**Commission économique pour l'Europe**

**Forum mondial de l'harmonisation  
des Règlements concernant les véhicules****186<sup>e</sup> session**

**Accord de 1958 :****Examen de projets d'amendements à des Règlements ONU  
existants, soumis par le GRSG****Proposition de série 05 d'amendements  
au Règlement ONU n° 46****Communication du Groupe de travail des dispositions générales  
de sécurité\***

Figure 1

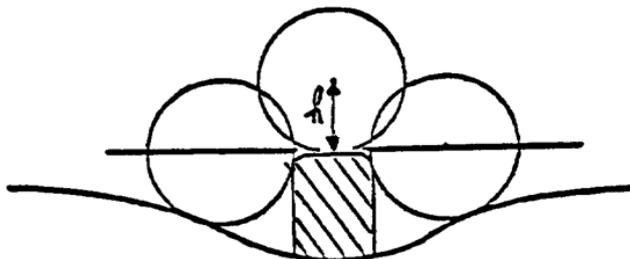
Ajouter le nouveau paragraphe 6.2.2.1.2.2, libellé comme suit :

« 6.2.2.1.2.2 Si la dimension de la saillie d'un élément monté sur une surface non convexe ne peut pas être simplement mesurée, elle doit être déterminée en fonction de l'écartement maximal du centre d'une sphère de 100 mm de diamètre par rapport au plan nominal de la surface lorsque la sphère est déplacée au-dessus de l'élément tout en restant en contact avec celui-ci. La figure 1 donne un exemple de l'utilisation de cette méthode.

### **Exemple de marque d'homologation d'un système de vision indirecte**

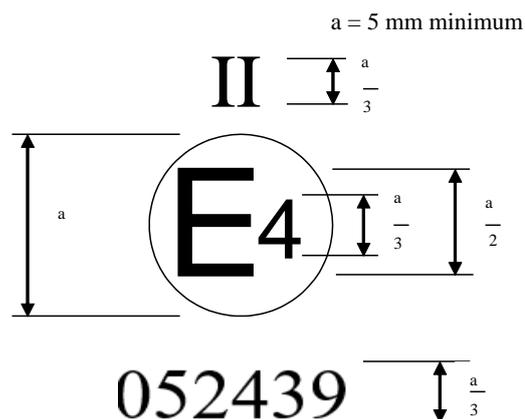
*Annexe 5, lire :*

La marque d'homologation ci-dessus, apposée sur un système de vision indirecte, indique qu'il s'agit d'un système principal de vision vers l'arrière de la classe II, qui a été homologué aux Pays-Bas (E 4) en application du Règlement n° 46 et sous le numéro d'homologation 052439. Les deux premiers chiffres du numéro d'homologation signifient que le Règlement n° 46 comprenait déjà la série 05 d'amendements lorsque l'homologation a été accordée.
